（仮称）北海道新聞社西3プロジェクト（設計段階）

3. 景観アドバイス部会における意見交換

実施回：令和5年度第2回景観アドバイス部会

開催日：令和6年1月25日（木）

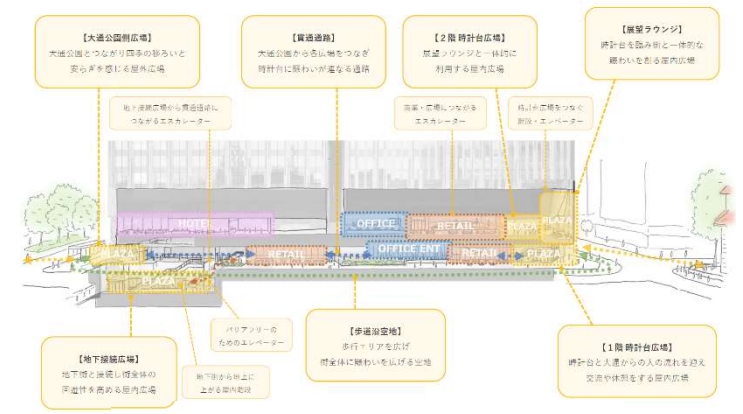
【小澤委員】 3階部分について確認したい。基本的に3階は機械室で、立面で見ると少しぼやけた印象だが、1階、2階が賑わいのスペースで、すぐ上の3階は目立つため、閉鎖的にならないよう、パースのように少し緑が入り、生き生きと見えるようにしてほしい。そのあたりの検討はどのようにしているか。（図12、3）

【事業者】 3階の機械室については少し下がった形状となっており、スペースには若干余裕があるため、プランターを置くなど、緑化を含め検討していきたい。

図10：地下1階・1階・2階検討プラン

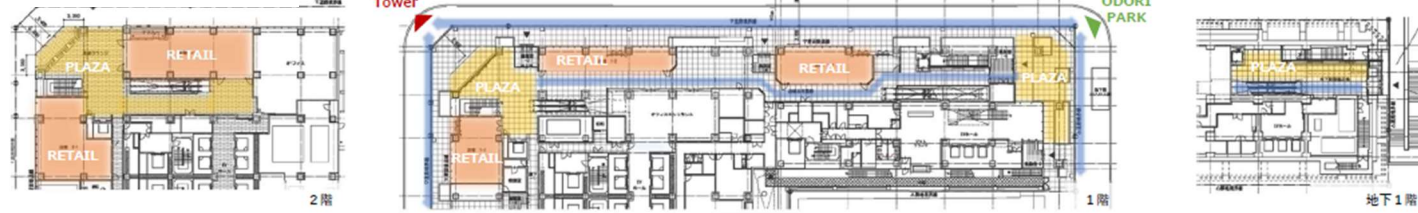
【小澤委員】 1階、2階のプラザは非常に重要と考える。プランの変更により時計台側広場はガラスから離れて時計台を見ることが出来るようになったため、のびやかな感じとなり良くなった。1階部分も、貫通通路がまっすぐとなり視界が良くなり良かったと感じる。（図10）

今回、提案いただいている地下広場の吹き抜けは、札幌市と調整しながら進めているということではよろしいか。

【小澤委員】 1階部分 RETAIL とあるところ、貫通通路と東側広場の間のところに動線があるが、ここは事業者さんの範囲かもしれないが、開放性という意味ではあまり小さな店舗がびっしり並ぶような感じではない方が好ましい。室内のところの考えがあればお聞かせいただきたい。（図10）

事前に頂いていたパースでは、中央の南北の通りを歩くと階段の吹き抜けがあり、上下空間が繋がって見え、2階があるのだという印象があった。プラン変更により展望ラウンジの角と吹き抜けとが少し離れてしまったが、もう少し近づけることが出来れば、吹き抜けが時計台の見える近いところにあり、上下の目線の動きの中でも時計台が少し垣間見られるような感じをつくれるし、例えば階段が、展望ラウンジの段差が下がっているところに繋がっていくようなことが出来るのであれば、上りながら時計台が見えて、溜りの部分ではくつろぎながら見ることが出来るのではないかなと思う。せっかく吹き抜け空間があるので、展望ラウンジの近いところに出来ないか、通りからもその吹き抜けが見えるように出来ないか、基準的にもプラン的にも可能なかということも含めて、その辺りはどのように考えているか。（図10）

【事業者】 調整している。従前案は、エスカレーターがあり、そこに吹き抜けがあった。今回は風除室側に吹き抜けを移動させ、ガラスの壁と一緒に吹き抜けを広く見せていく検討をしている。札幌市とは、両案を提示したうえで、今回は屋外でしっかりと広場を取り、大通公園を意識し連続していくことが大事ということで、広場を確保し、吹き抜けは小さいながらも屋内に設ける方向で確認いただいている。

【事業者】 1階店舗部分の形状については検討を重ねている。出来ればもう少しまとまった形で、使いやすく、賑わいを生みやすい四角い形状に出来れば良いと考えている。一方で、貫通通路を作り、屋内側でも大通側と時計台のつながりをつくっていく方向性もあり、大通側の間口が狭いなど設計上の制約もあるが、少しでも良い案になればと考えている。

【事業者】 従前案は、階段があり、そこが吹き抜けとなっていたが、それだけでは上下の繋がりが感じられにくいというご指摘をいただいた中で、エスカレーター、階段、エレベーターという要素について、全部をフルセットでやると、まとまりの中で、大きな吹き抜けとの連続性という部分を実現するにはハードルが高いと検討の中で感じ、バリアフリーの観点からエレベーターは必要、多くの人を運ぶためにはエスカレーターが必要であることから、今回は階段がない形で、吹き抜けの大きさなどを含めまとめさせていただいた。ご指摘のとおり、展望ラウンジ側に近いところで、上下の連続性があればベストだということはあるため、今後も検討していきたい。
